規格變更通知

HS5L 型 電磁式安全開關

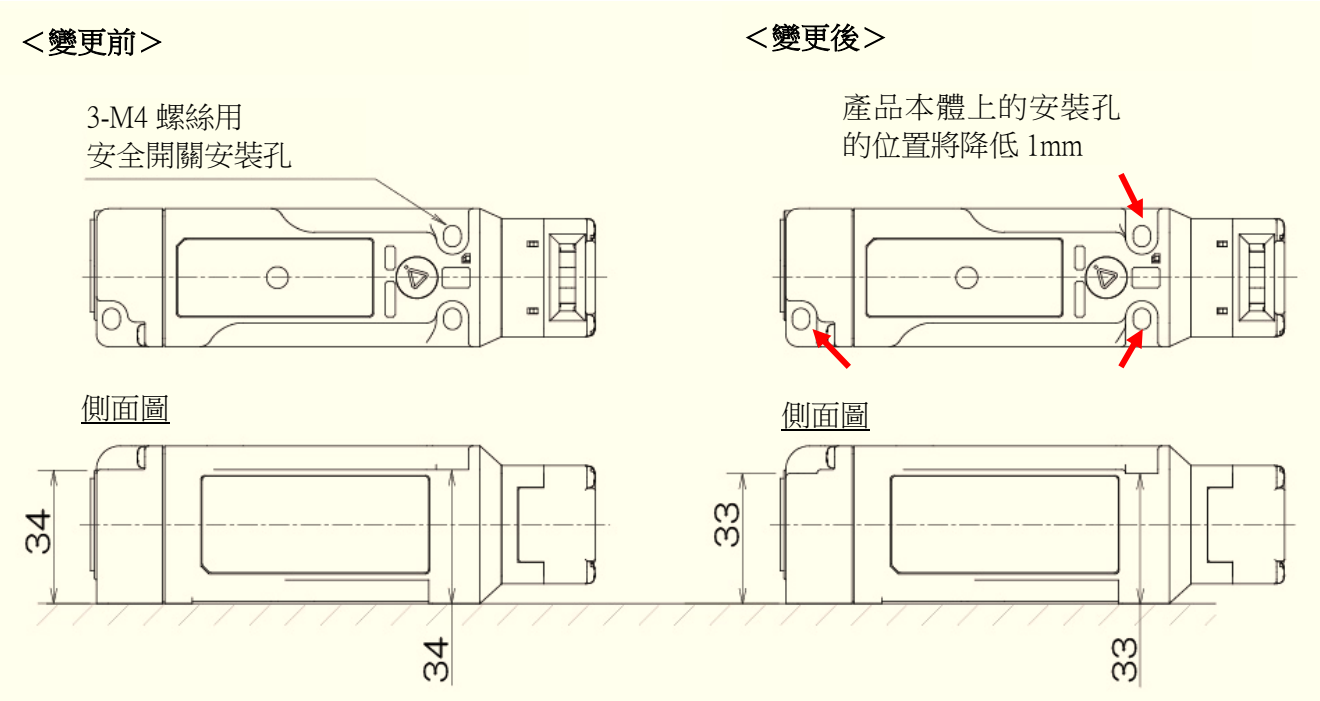
因為安裝螺絲的長度與 HS5E 型統一，因此 HS5L 型電磁式安全開關的本體尺寸也隨著安裝螺絲的變更由 34mm 變成 33mm。

※關於 HS5 系列用門把型促動器的開關罩 HS9Z-D5HC 型，
雖然目前是附上(1)HS5E 型、HS5D 型用安裝螺絲及(2)HS5L 型用安裝螺絲 共 2 種螺絲，
但隨著此次本體的規格變更，今後將統一提供(1)的螺絲。
